## 改善箇所説明図

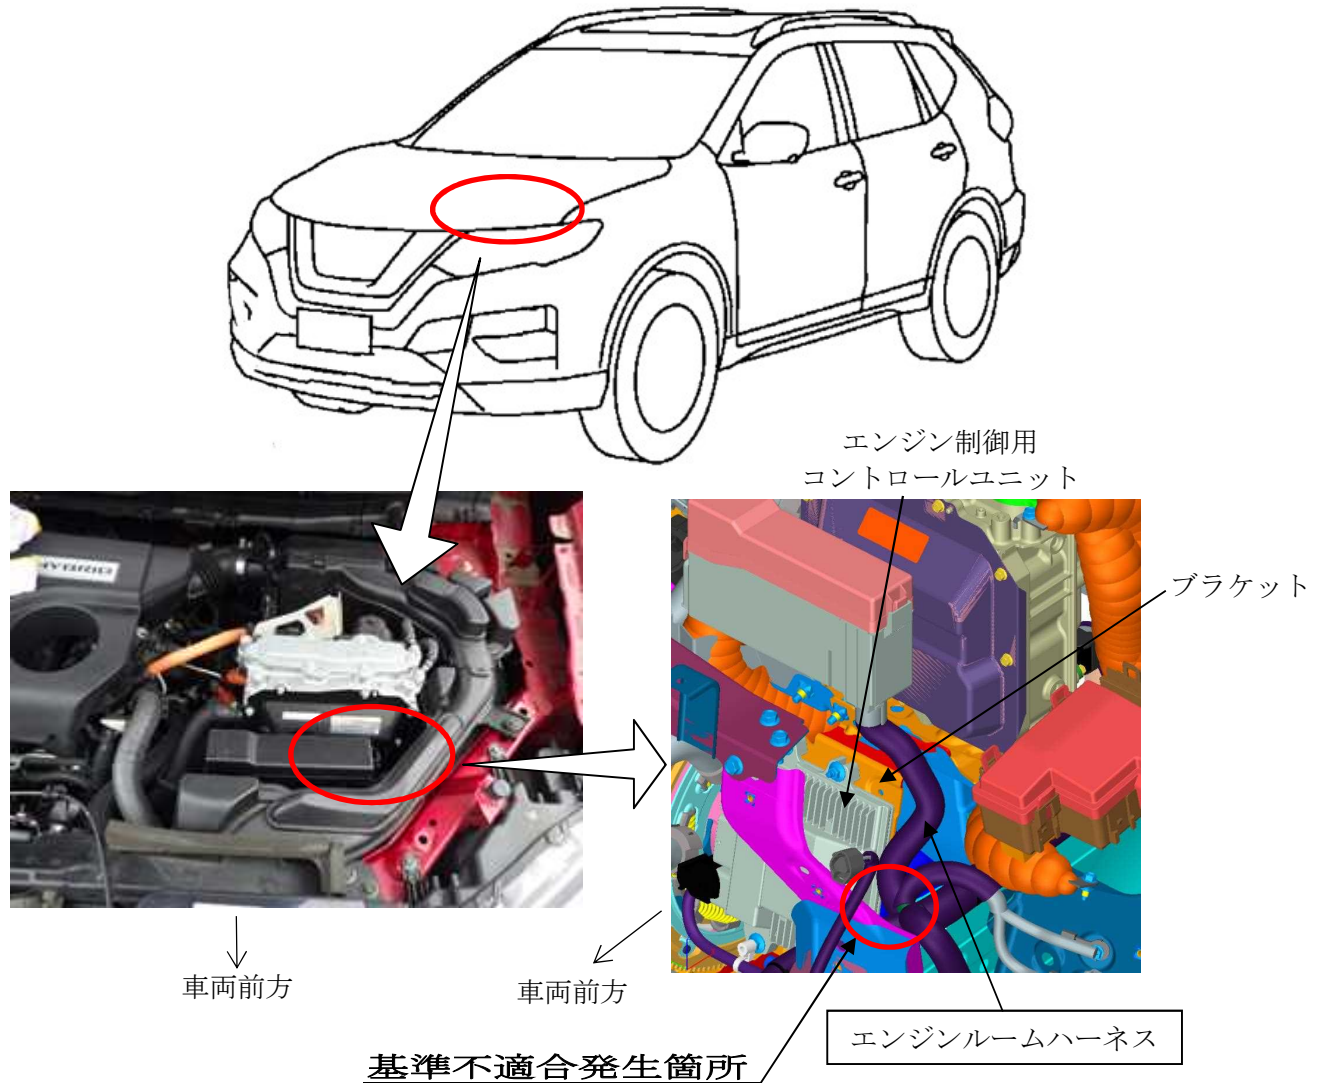
ハイブリッド車のエンジンルームハーネスにおいて、エンジンルームハーネスの配策が不適切なため、エンジン制御用コントロールユニットを固定しているブラケットとの隙が不足しているものがある。そのため、当該ハーネスがブラケットに干渉し電線の被覆が削られて短絡し、最悪の場合、走行中にエンジンが停止し、その後再始動できなくなるおそれがある。

全車両、エンジンルームハーネス当該部位に干渉保護材を装着する。

識別：金色のシールをモデルナンバープレートの右横に貼り付ける。
